Změnový list č. 5

VÍCEPRÁCE / MÉNĚPRÁCE

Název akce: Rekonstrukce Revoluční ulice včetně Rolnického náměstí (2. etapa)	
SoD (číslo ze dne): [REDACTED]	ze dne 31.10.2024
Popis a důvod víceprací/méněprací: Skalní podloží V průběhu pokládky inženýrských sítí v ulicích Revoluční a Na Hraně byl zastižen skalní masiv o takové mocnosti, rozsahu a struktuře, kterou projektová dokumentace nepředpokládala. Hornina odpovídající 7. třídě těžitelnosti způsobila zásadní zpomalení postupu provádění zemních prací a vyžadovala ruční a zejména mechanické rozpojování pomocí výkonných hydraulických kladiv.	
Ocenění víceprací v Kč (bez DPH):	[REDACTED]
Ocenění méněprací v Kč (bez DPH):	[REDACTED]
Vícepráce a méněpráce celkem (viz Příloha č. 1):	Kč bez DPH
Potvrzení změny	
za Zhotovitele: [REDACTED]	Dne 18.12.2025
za TDS: [REDACTED]	Dne 18.12.25
za AD: [REDACTED]	Dne 18.12.25
za Objednatele: [REDACTED]	Dne 19.12.2025

Věc: Vyjádření geotechnika – posouzení výskytu 7. třídy těžitelnosti horniny

Těleso metabazaltu v rýze u domů čp. 73 a čp. 71 Revoluční ulice

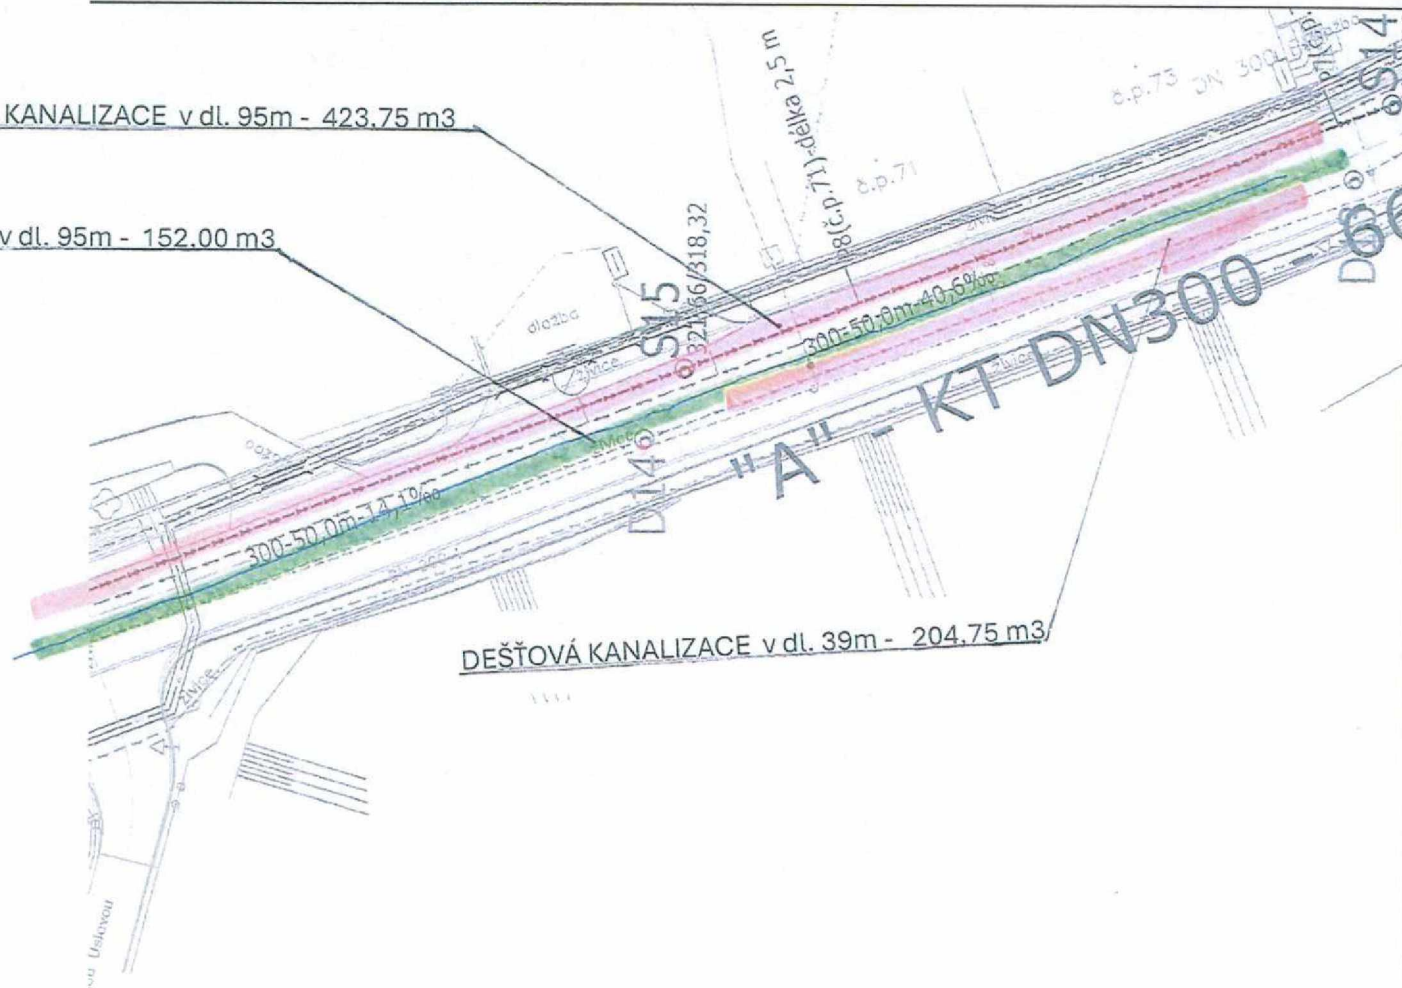
Na základě předané fotodokumentace, zápisů ve stavebním deníku a návštěvy geotechnika na stavbě potvrzujeme výskyt 7. třídy těžitelnosti (ve smyslu ČSN 73 3055) v rýze kanalizace v prostoru mezi Š14 a S16 na ulici Revoluční. Výskyt horniny 7. třídy těžitelnosti byl registrován v rýze u domu č.p. 73 a pokračoval podél domu č.p. 71 dále vzhůru proti svahu směrem k šachtě Š16. Horninu odpovídající 7. třídy těžitelnosti představuje navětralý až zdravý metabazalt s nepravidelnou odlučností s plochami odlučnosti vzdálenými od sebe více než 250 mm. Tato hornina je rozpojována výkonnými hydraulickými kladivy. Metabazalty tvoří nepravidelná tělesa v proterozoických břidlicích. Břidlice v nezvětralé formě jsou také velmi pevné horniny, které však lze díky pravidelnému systému ploch nespojitosti (břidličnatost) rozpojovat snadněji než metabazalty.

ZL5

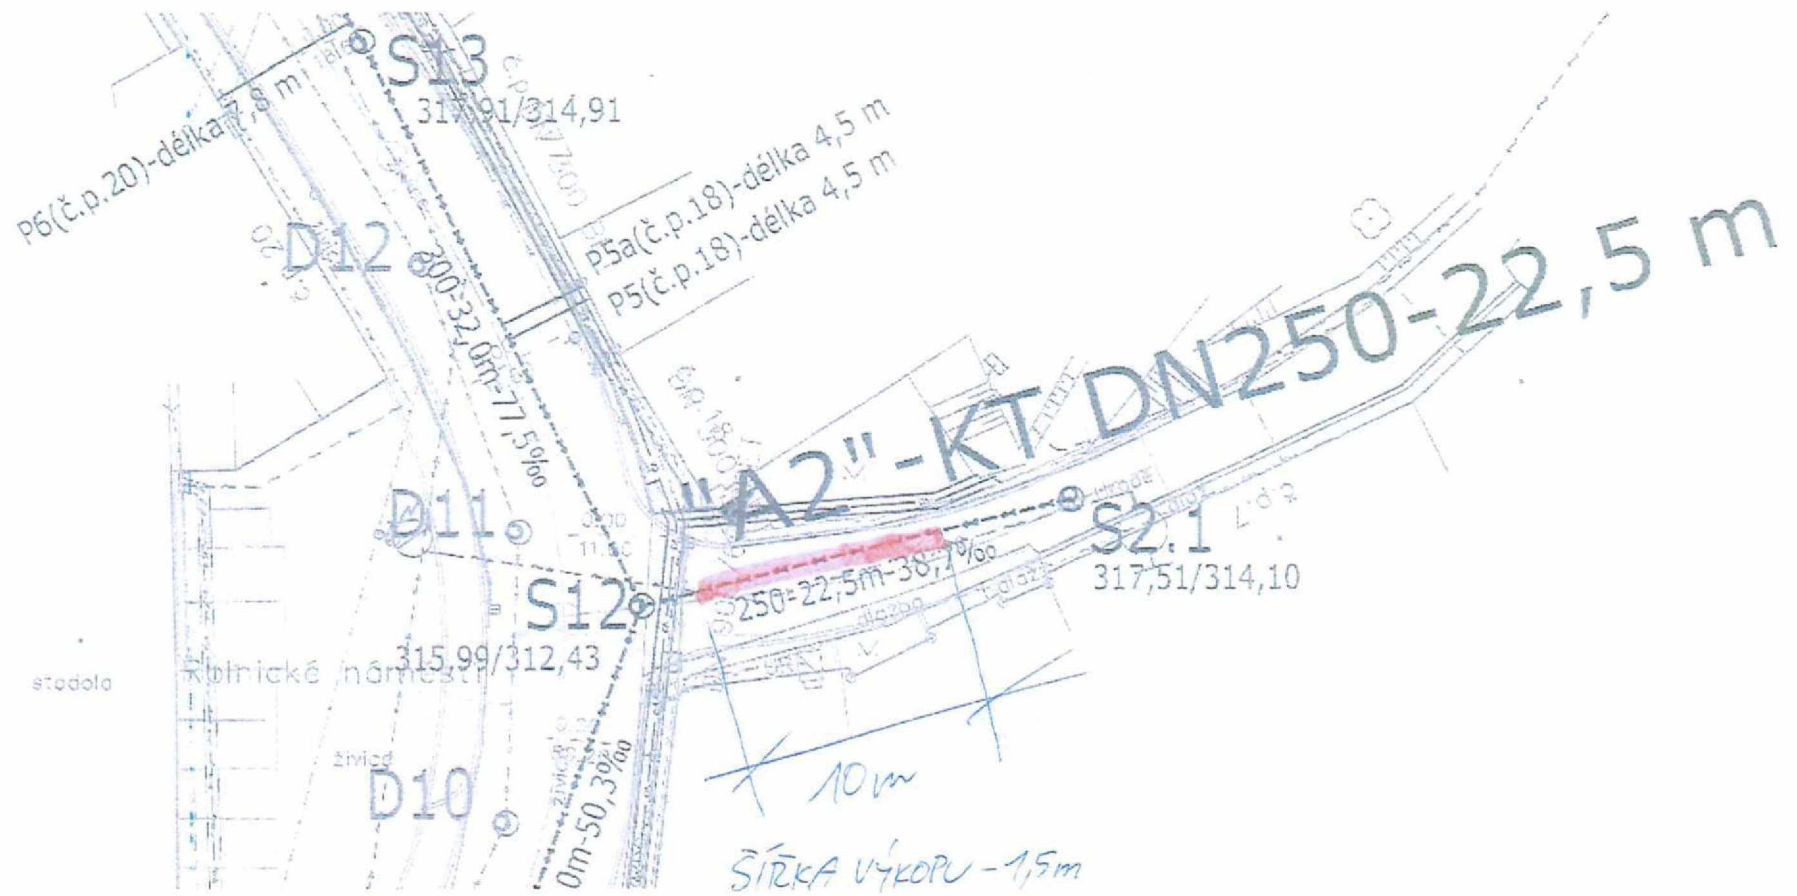
SPLAŠKOVÁ KANALIZACE v dl. 95m - 423.75 m³

VODOVOD v dl. 95m - 152.00 m³

DEŠŤOVÁ KANALIZACE v dl. 39m - 204.75 m³
